油泵进出油口法兰尺寸图

記 號	內 容			設變編號	日 期				
第 3 角法	數 量		材 質		圖 名	油泵法兰口安装尺寸图	機 型		
校 核			單 位	mm			圖 號		
繪 圖	李新建	11,06,03	比 例

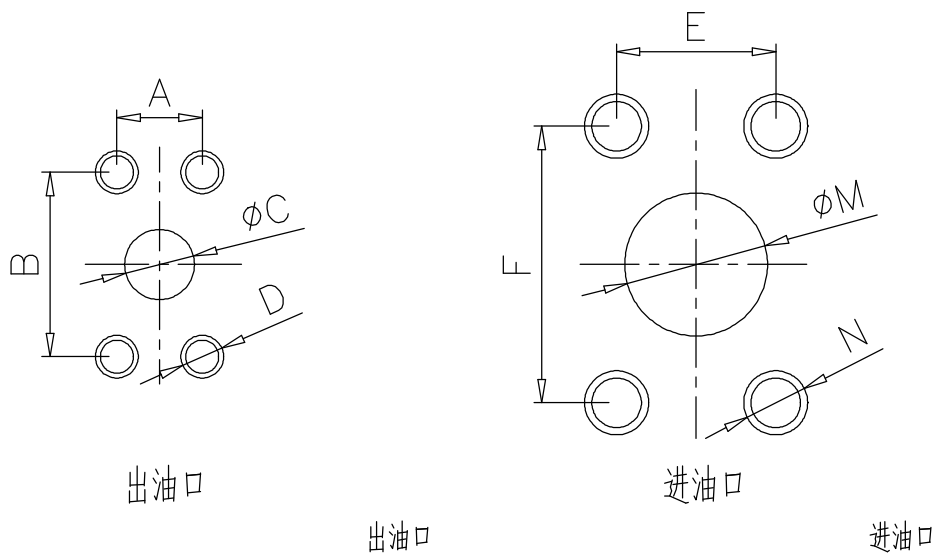
增加EIPS2-11油泵法兰尺寸。
增加EIPC3-63油泵法兰尺寸。
更改记录: EIPC5-100, EIPC6-125, EIPC6-160, EIPC6-200中E, F数值调换。
